●●邸新築工事現場検査記録簿

第3回目(パネル建て方検査)

第3回目(パネル建て方検査)

第4回目(上棟検査)

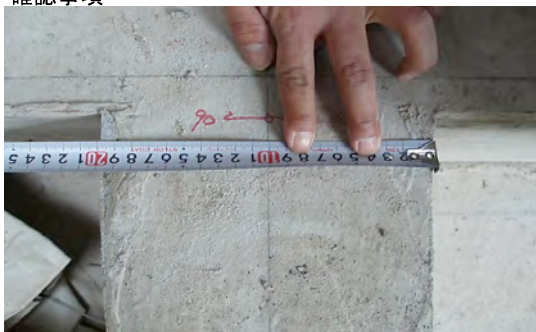
前回指摘した立ち上がり巾不足部分の是正が完了したことを確認しました。

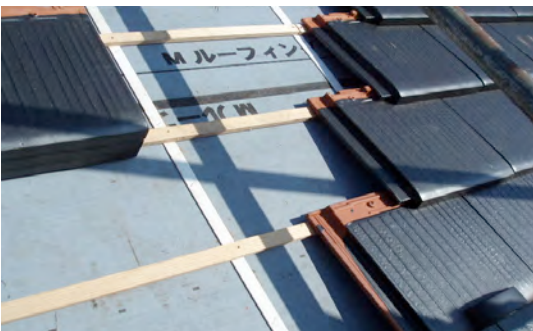
前回指摘しましたひび割れはその後進行していませんので問題ないと結論付けました。
